**RELATÓRIO DE FISCALIZAÇÃO TÉCNICA DOS SISTEMAS DE ÁGUA E  
ESGOTO DO MUNICÍPIO DE  
RAFARD**

**PRESTADOR: DAE – DIVISÃO DE ÁGUA E ESGOTO DA PREFEITURA MUNICIPAL DE  
RAFARD**

**Relatório R3 – Continuação do Diagnóstico e Não Conformidades**

**Americana, novembro de 2014**

Figura 2 - Imagem de satélite da Captação Subterrânea – Poço 2

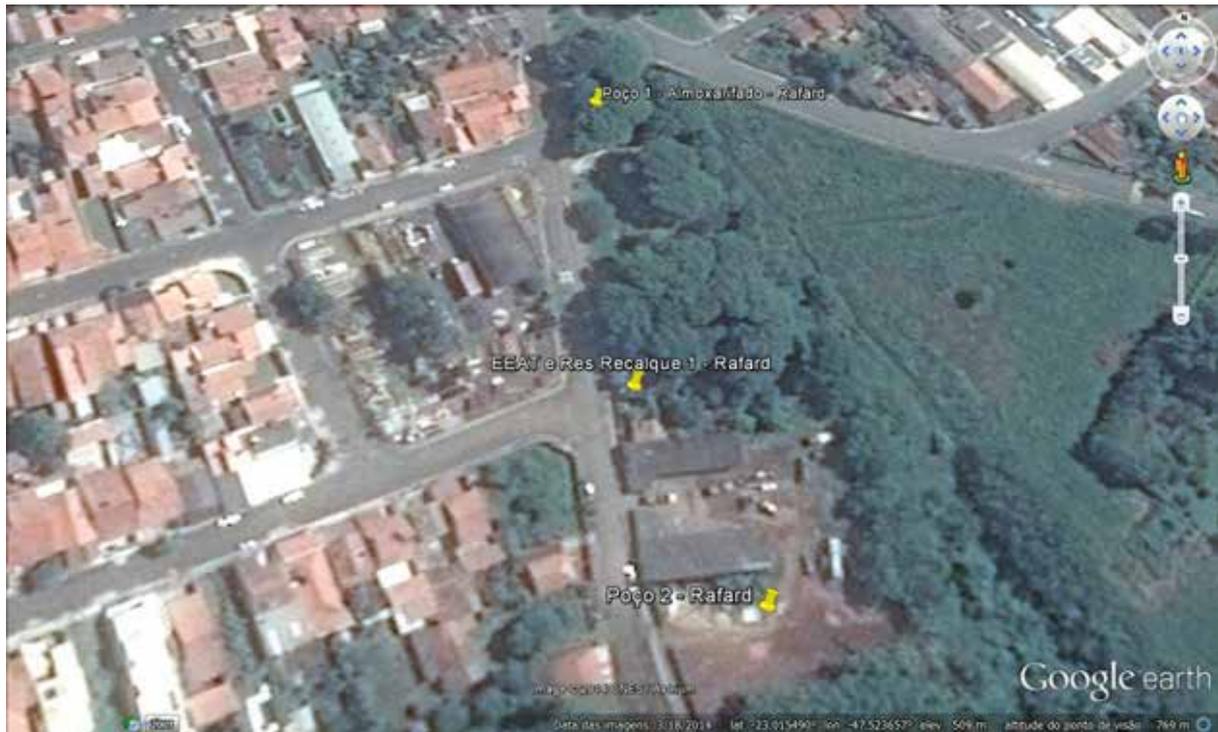
- ✓ Ausência de identificação da área (Art. 2º da Lei Federal 11.445/2007). Prazo: Em até 180 dias

- ✓ Ausência ou não funcionamento de manômetro individual nos conjuntos de recalque (Art. 5.8.4 da NBR 12214/1992). Prazo: Em até 180 dias

- ✓ Captação de água sem outorga (Art. 12 da Lei Federal nº 9433/1997). Prazo: Em até 180 dias

**Figura 4 - Imagem de satélite da Captação Subterrânea – Poço 4**

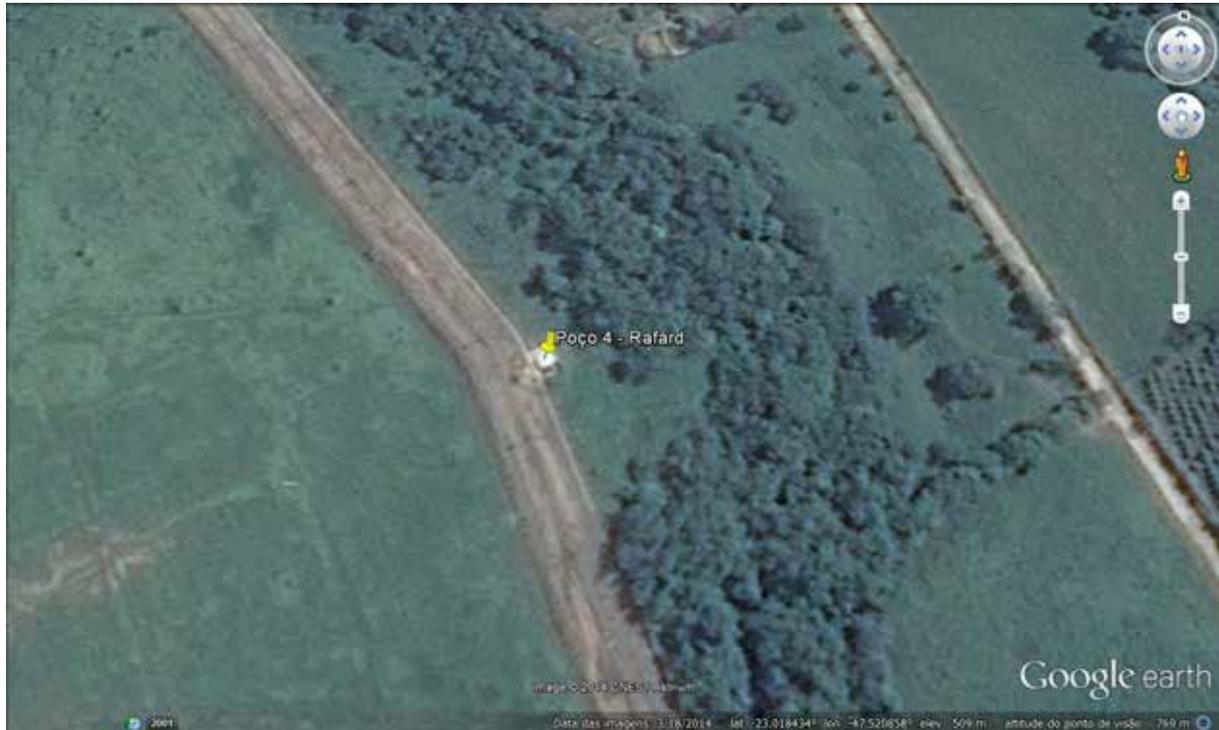
- ✓ Ausência de identificação da área (Art. 2º da Lei Federal 11.445/2007). Prazo: Em até 180 dias

- ✓ Ausência ou não funcionamento de manômetro individual nos conjuntos de recalque (Art. 5.8.4 da NBR 12214/1992). Prazo: Em até 180 dias

- ✓ Captação de água sem outorga (Art. 12 da Lei Federal nº 9433/1997). Prazo: Em até 180 dias

**Figura 6 - Imagem de satélite da Captação Subterrânea – Poço 6**

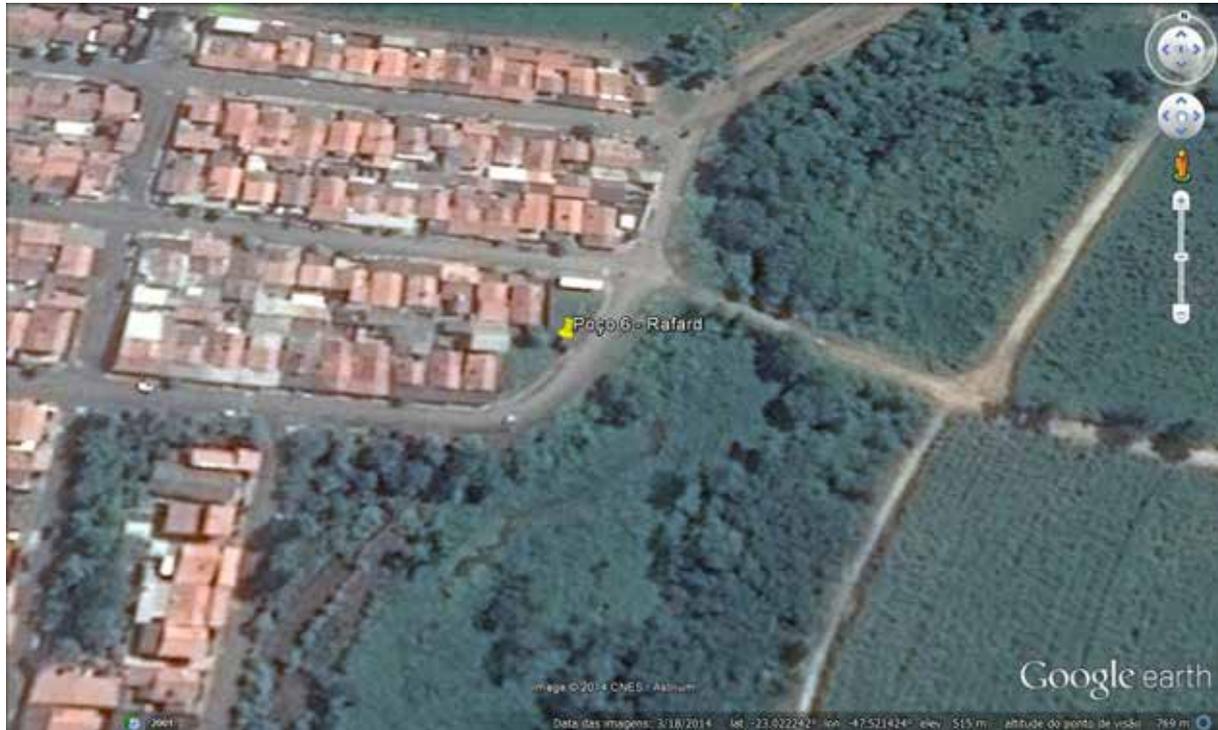
- ✓ Ausência de identificação da área (Art. 2º da Lei Federal 11.445/2007). Prazo: Em até 180 dias

- ✓ Ausência ou não funcionamento de manômetro individual nos conjuntos de recalque (Art. 5.8.4 da NBR 12214/1992). Prazo: Em até 180 dias

- ✓ Captação de água sem outorga (Art. 12 da Lei Federal nº 9433/1997). Prazo: Em até 180 dias

Figura 7 - Imagem de satélite da área do reservatório e EEAT Recalque 1

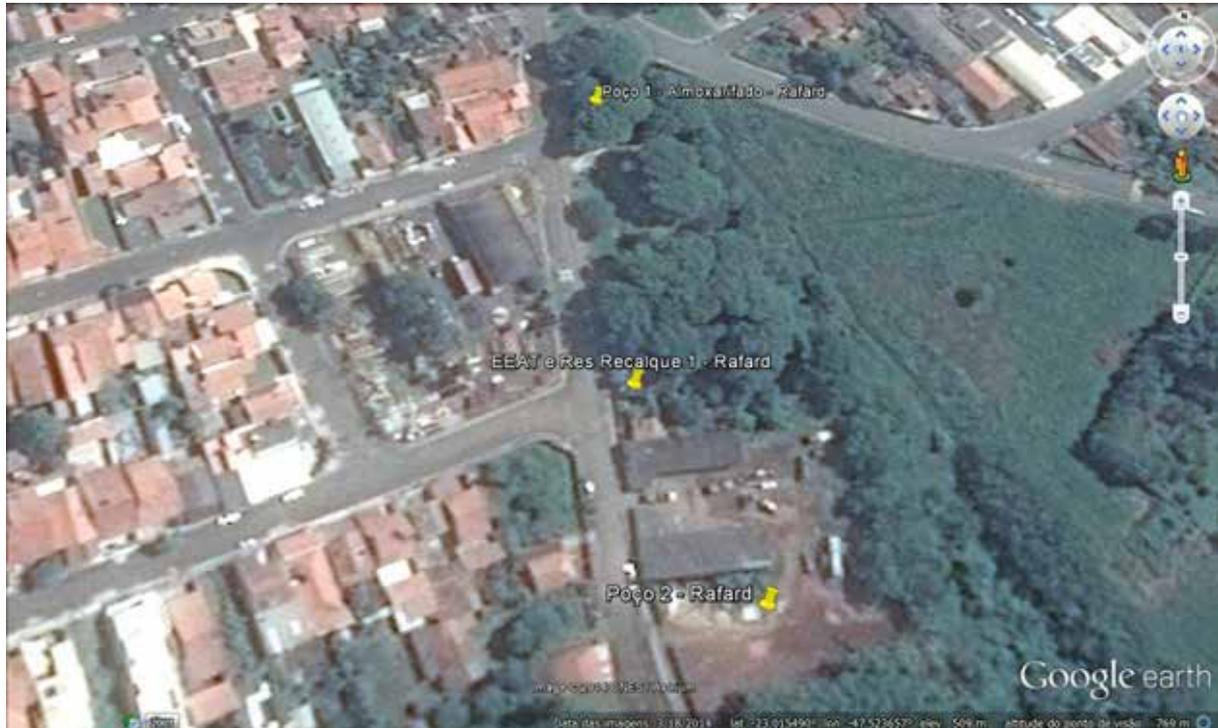
- ✓ Inexistência de plano de limpeza e a desinfecção periódicas e sua realização (Art. 5.1 da NBR 15527/2007). Prazo: Em até 180 dias

- ✓ Inexistência de telas de proteção contra entrada de insetos e pequenos animais nas tubulações de ventilação (Art. 5.14 da NBR 12217/1994). Prazo: Imediato
